# 改善箇所説明図

代表型式：2PG-FE2ABA

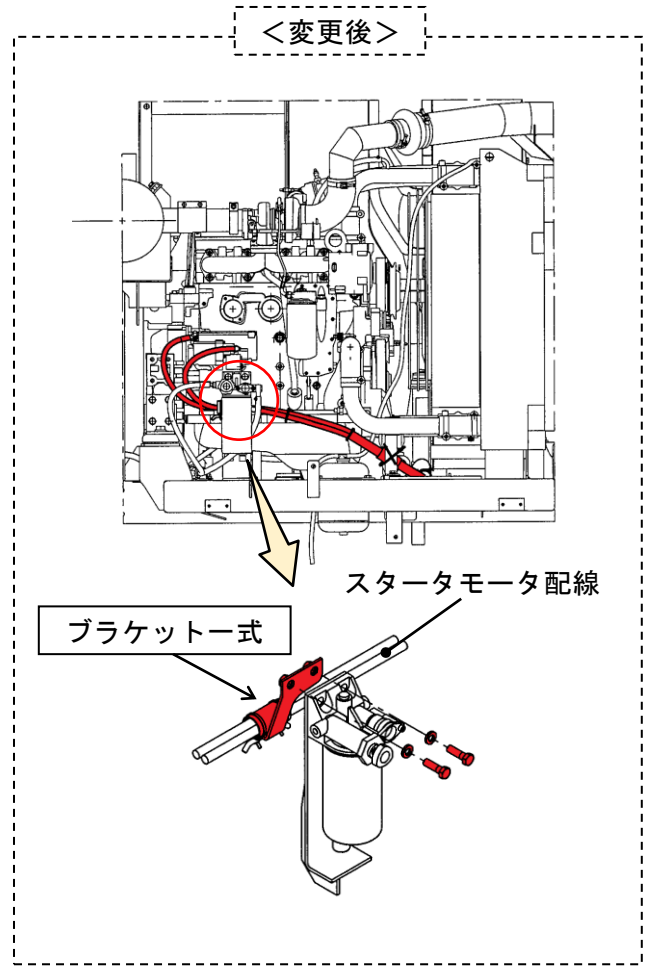
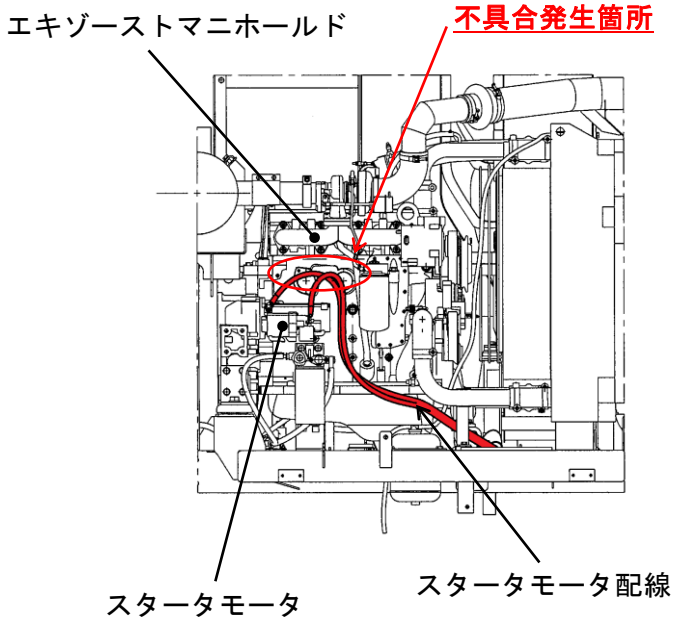
路面清掃車（道路作業車）の電気配線において、作業用エンジンのスタータモータ配線の配素が不適切なため、エンジンエキゾーストマニホールドの熱により配線被覆が溶損するものがある。そのため、そのままの状態で使用を続けると、配線が露出して短絡し、最悪の場合、配線被覆に引火して車両火災となるおそれがある。

**改善措置の内容**  
 全車両、ブラケットー式を追加し、スタータモータ配線の配素を変更する。配線が溶損している場合は、新品に交換する。
